日本原子力研究開発機構大洗研究所（北地区）の
核燃料物質使用施設等保安規定変更認可申請について
（燃料研究棟）

令和4年6月24日

国立研究開発法人日本原子力研究開発機構
大洗研究所 燃料材料開発部

本申請の概要

別表第7 巡視

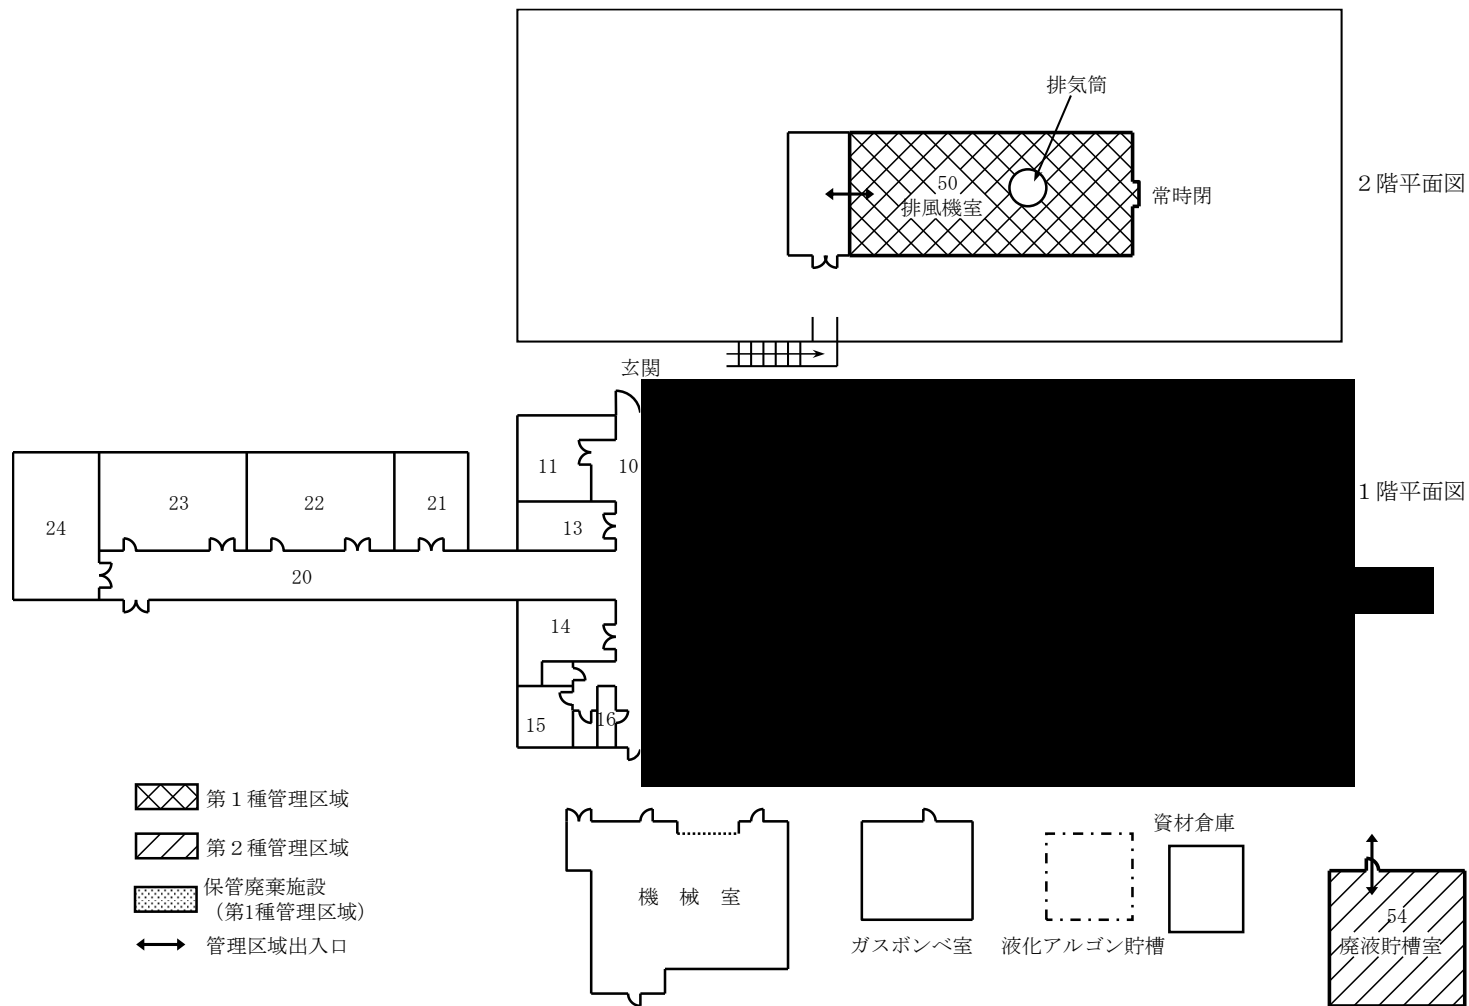
- ⑤保安上重要な設備等、巡視について、核燃料物質を取り扱わない維持管理設備の管理に係る記載を見直し

→下線部を見直し

区分	設備等	確認事項	ひん度
本体施設	グローブボックス*	負圧が正常に維持されていること。	1回/日
特定施設	電源設備	表示灯、計器、機器温度等が正常であること。	1回/日
	気体廃棄設備	表示灯、計器、機器温度、ベルト、油量等が正常であること。	1回/日
		フィルタの差圧が正常であること。	1回/月
	液体廃棄設備	水量計の指示計、表示灯、貯槽及び各機器が正常であること。	1回/日
	空気圧縮設備	表示灯、計器、機器温度、ベルト、油量等が正常であること。	1回/日

*：核燃料物質を取り扱わない維持管理設備を含む。
